Aus der Gutachterpraxis:

Falsche Verglasung

Die Technischen Regeln für die Verwendung von absturzsichernden Verglasungen (TRAV) in der Fassung von 2003 sind allgemein bekannt. Oder doch nicht – wie der nachstehende neue Schadensfall aus der Praxis beweist. Die Namen der Klägerin, des Beklagten sowie der Prozessbevollmächtigten wurden von der Redaktion geändert.

Bild 4: Detailansicht eines Klemmhalters

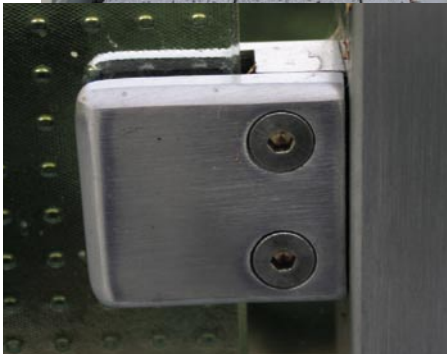
4. Die Anzahl der Glasklemmen ist nicht ausreichend. Es fehlen die Halterungen oben und unten.
5. Der äußere Überstand der Blechabdeckung ist teilweise nicht ausreichend.

je zweier Klemmhalter an der Rahmenkonstruktion befestigt. Die Klemmhalter sind in einem Abstand von 8 cm von den jeweiligen Glasecken angebracht und haben eine Größe von 4,5 x 4,5 cm² (Bild 4)

Antwort auf die Frage 4: Da die vorliegende Verglasung hinsichtlich der verwendeten Glasart ESG ohnehin nicht den Anforderungen der TRAV genügt, erübrigt sich die Beantwortung dieser Frage. ■
